**Avis de la Mission régionale d'autorité environnementale
de la région Nouvelle-Aquitaine sur
le projet de parc éolien de Saint-Mary
sur la commune de Saint-Mary (16)**

n°MRAe 2020APNA35

dossier P-2019-8870

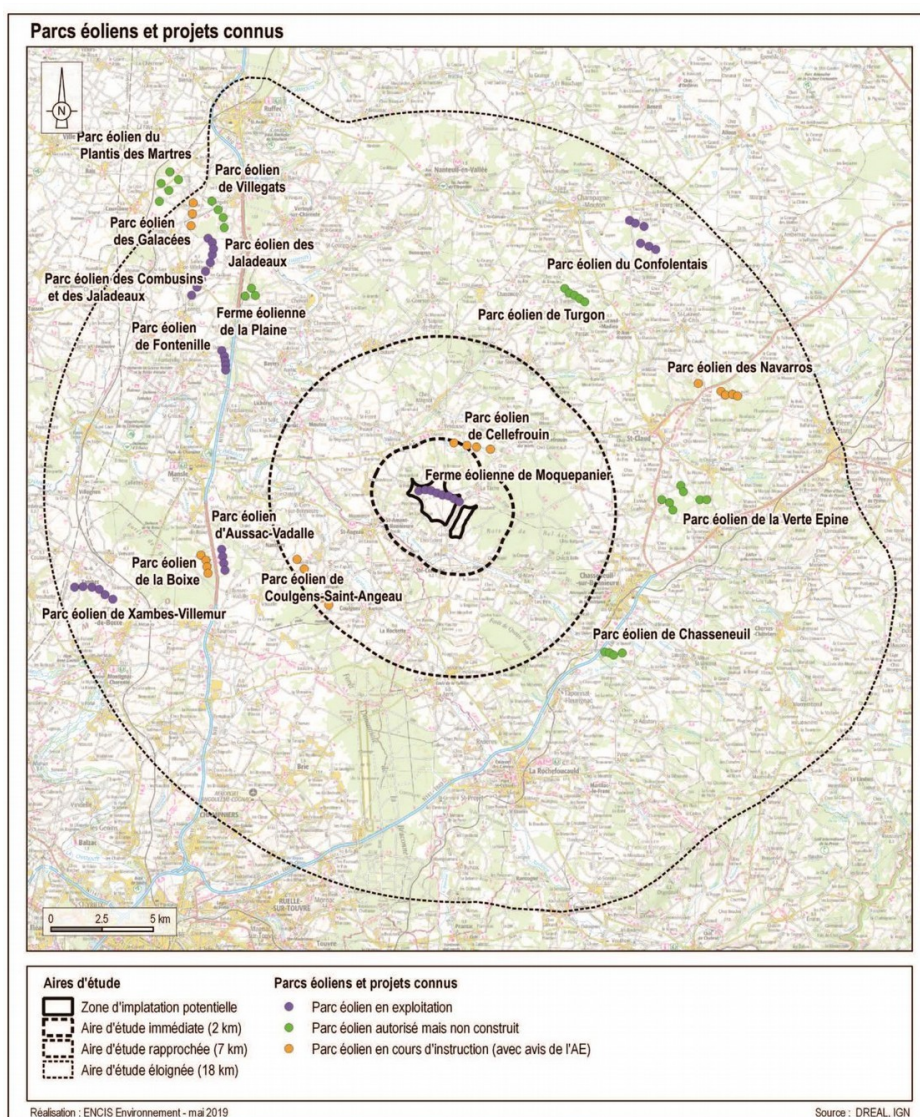
Par la suite, le porteur de projet présente trois variantes d'implantation des éoliennes, dont le nombre varie de 18 à 9, qui ont fait l'objet d'une analyse comparative pour aboutir au choix de la variante n°3 comprenant le moins d'aérogénérateurs.

L'analyse comparative manque toutefois de justification quant au choix des notes attribuées pour chaque variante par rapport aux thématiques environnementales. Par ailleurs le bruit n'a pas été un critère étudié pris en compte dans le choix de la variante.

La MRAe considère que les choix du site retenu et de l'implantation des éoliennes restent insuffisamment justifiés au regard de l'état initial du milieu naturel, du milieu humain (bruit) et des enjeux associés. Elle estime que la démarche d'évitement réduction d'impact sur le site n'est pas totalement aboutie pour les éoliennes E01, E06 et E08.
